Pratica ARPAE – AAC Metropolitana n. 24766/2019

PROCEDURA VAS/ValSAT art. 18 LR 24/2017

Istruttoria di VAS/ValSAT sulla procedura avviata ai sensi dell'art. 8, DPR n. 160/2010, comportante variazione ai vigenti PSC e RUE del Comune di Budrio per sistemazione dell'area cortiliva e riorganizzazione aree in via Menghini n. 1, Budrio a seguito di istanza presentata dalla ditta Fuitem & Orsini Fruttaexport s.r.l.

RELAZIONE ISTRUTTORIA

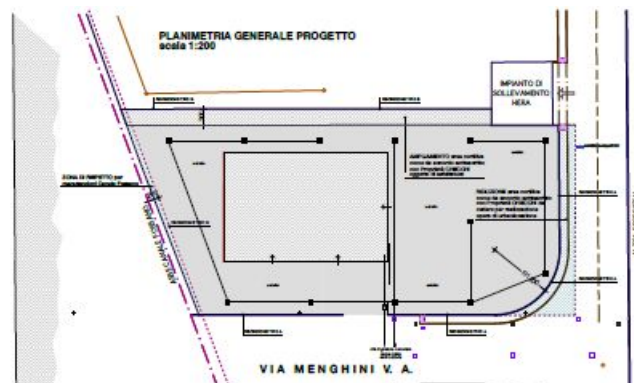
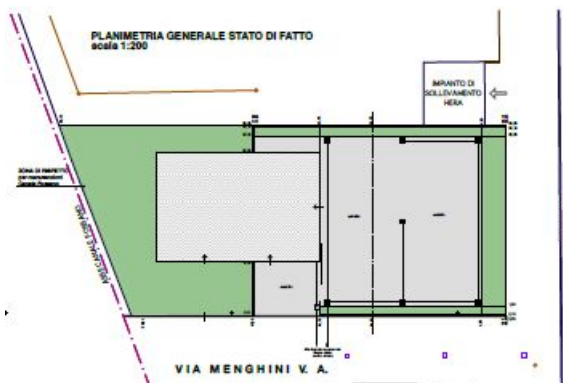
St = 2.800 mq (compresa l'area ceduta da Checchi di 205 mq).

Sf = 2.685 mq (a seguito della cessione dell'area per la strada di PSC).

SP min = la superficie permeabile è annullata per esigenze aziendali.

Condizioni particolari: è annullato il reperimento delle dotazioni territoriali, P1 e U per l'intera quota considerata.

Per quanto riguarda la permeabilità da garantire nell'area di intervento, la scheda del PSC richiede una permeabilità minima del 30% sulla STER. La proposta di considerare i due interventi FUITEM&ORSINI e CHECCHI&MAGLI come un *unicum*, valutando la superficie permeabile complessiva, non può essere accettata in quanto si tratta di due interventi separati afferenti a due proprietà diverse caratterizzate da gestione operativa e scelte - anche future - autonome. Pertanto si ribadisce la necessità di disporre di una superficie permeabile minima del 30% per l'area di proprietà FUITEM&ORSINI.
